OPONENTNÍ POSUDEK

ZÁMĚRU PROJEKTU

„ I/20 PLZEŇ, JATEČNÍ – NA ROUDNÉ “

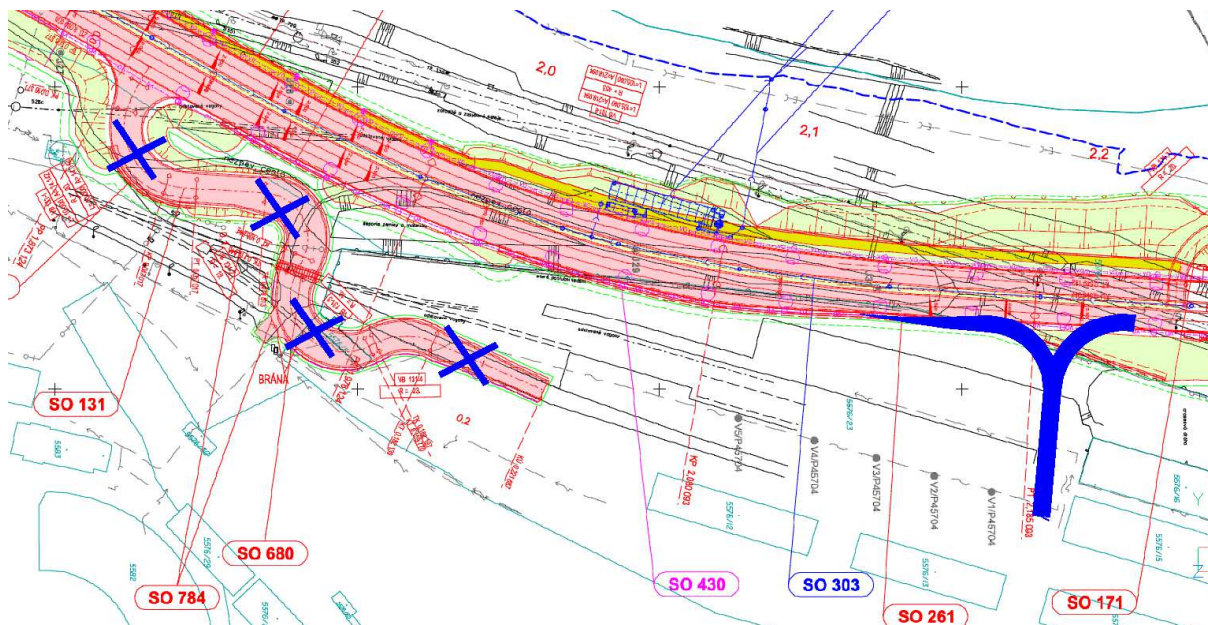
Výše uvedenému požadavku na normovou vzdálenost neodpovídá vzdálenost mezi křižovatkami 4-5.

- Mezi křižovatkami (1) a (2) je navržen dlouhý průpletový úsek na průběžném dvoupruhovém jízdním pásu, který je třeba **kapacitně posoudit z hlediska ÚKD**.

- Křižovatka v cca km 1,9 pro napojení SO131 – areálu ČD RSM je navržena v nevhodné poloze za pravostranným obloukem v násypu, kde hrozí nedodržení rozhledu přes svodidlo. Samotná trasa SO131 je navržena směrově složitě, s limitními hodnotami oblouků a železničním přejezdem. Doporučujeme **prověřit možnost posunu křižovatky** do km cca 2,190 i za cenu mírného zkrácení odstavných kusých kolejí – viz obrázek níže.

- Obecně nepovažujeme systém křižovatek s přejezdem středního dělicího pásu a přes protisměrné pásy za vhodný a bezpečný (viz např. křiž.3 s malým počtem takto odbočujících vozidel). **Doporučujeme** proto zvážit tyto návrhy a pokud to dovolí kapacita následné křižovatky (náhradní trasa) **tyto přejezdy nenavrhopvat**, což v mnohých případech zrychlí dopravu a nevyžádá si SZZ.

3. Doporučujeme prověřit možnost posunu křižovatky v cca km 1,9 (napojení SO131 – areálu ČD RSM) do km cca 2,190 i za cenu mírného zkrácení odstavných kusých kolejí.
